QUESTIONS AND ANSWERS REPORT

<u>To:</u>	All bidders
<u>From:</u>	UNDP Syria
<u>Subject:</u>	Provision and Installation of a Main Water Supply Line and Provision and Powering of Water Pumping Stations at Dablan Station in Deir Ezzor Governorate (Lot 1) and Rehabilitation of five Agricultural Wells in Sector III in Deir Ezzor Governorate (Lot 2)
<u>Reference:</u>	UNDP-SYR-ITB-028-22
<u>Date:</u>	17-6-2022

PUMPING INSTALLATION FOR FARM DRAINAGE WATER

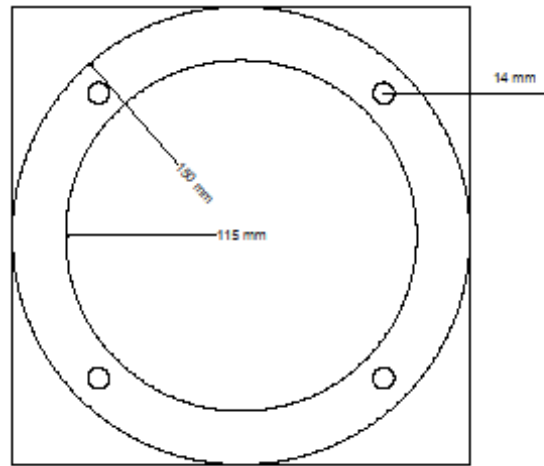
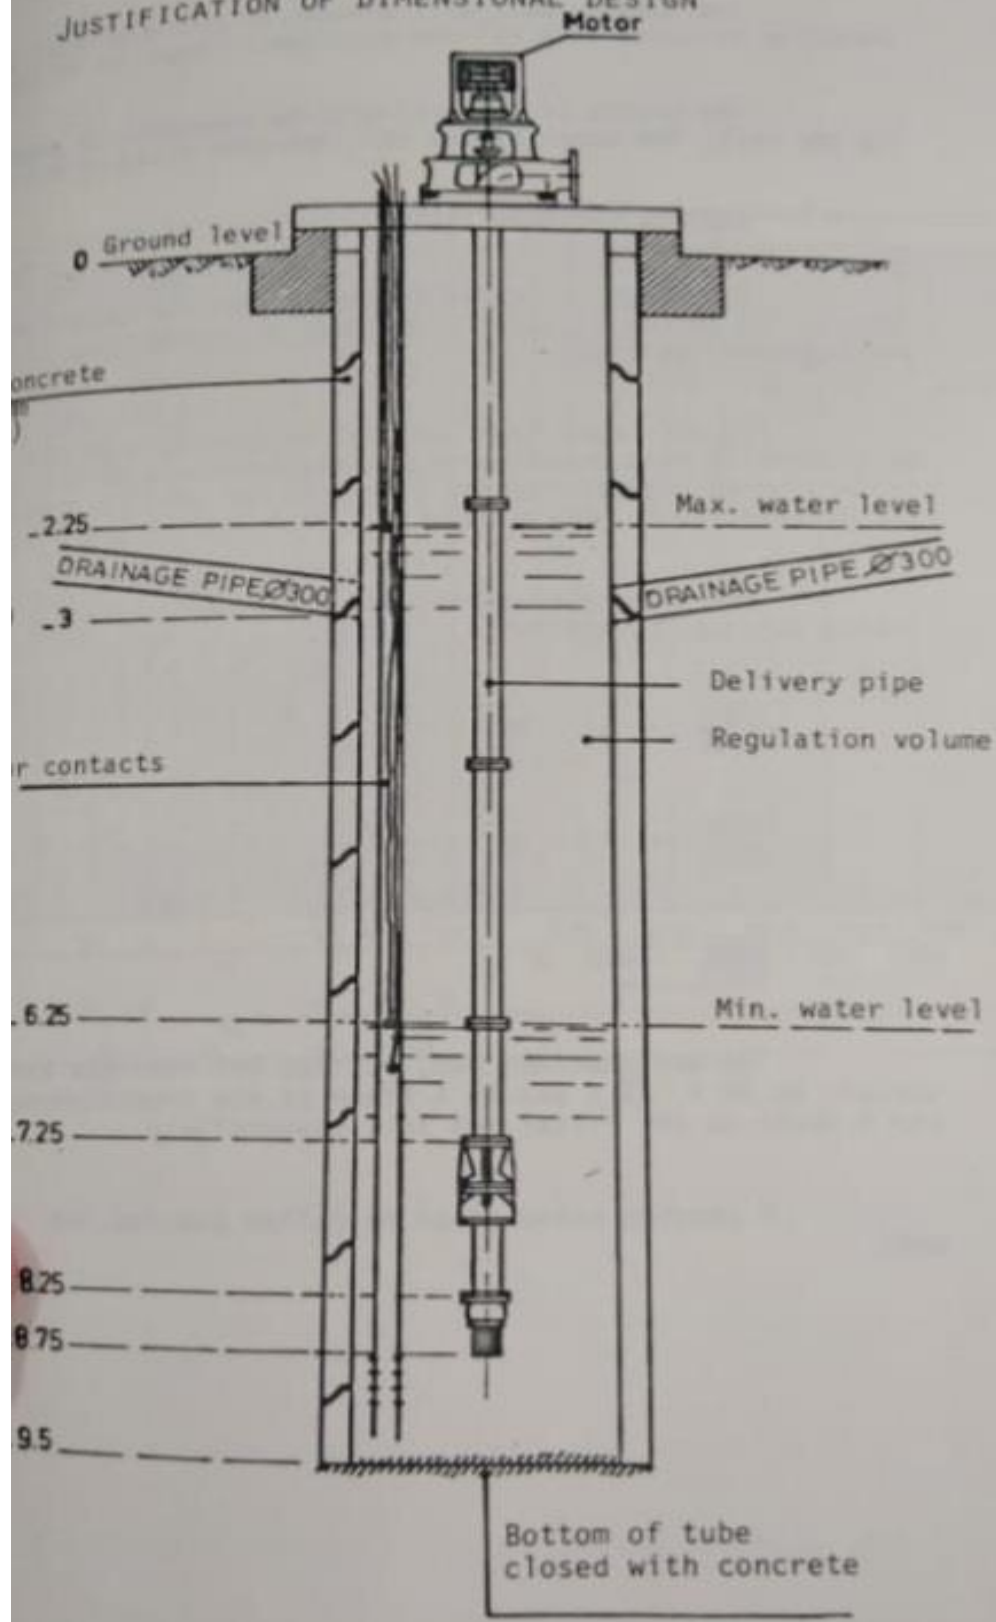
Regarding the inquiries relating to items 7, 8, and 9 in terms of connection type and flange and bolt size, is there a scheme? Lot 2

The elastic connection must be compatible with the installed type. And the engine flange must match the main flange of the gear box.

Star Delta Starter
Wiring Diagram

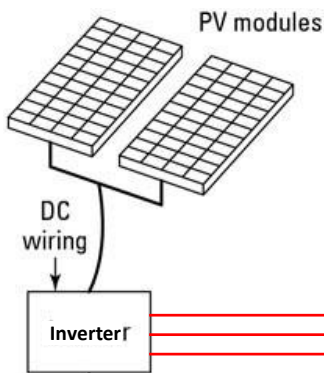
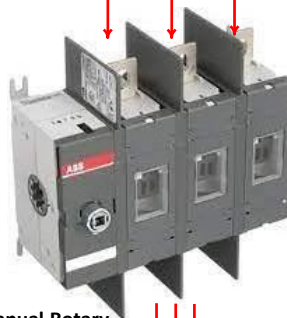
Are there detailed drawings for operating and protection panels for pumps?

The detailed distribution of operating and protection panels for pumps will be adopted in the current and subsequent phase at the time of implementation and connected with soft operation (auto-Trans) in conjunction with the operation of the pumps respectively (Section 15-16-17)lot1.
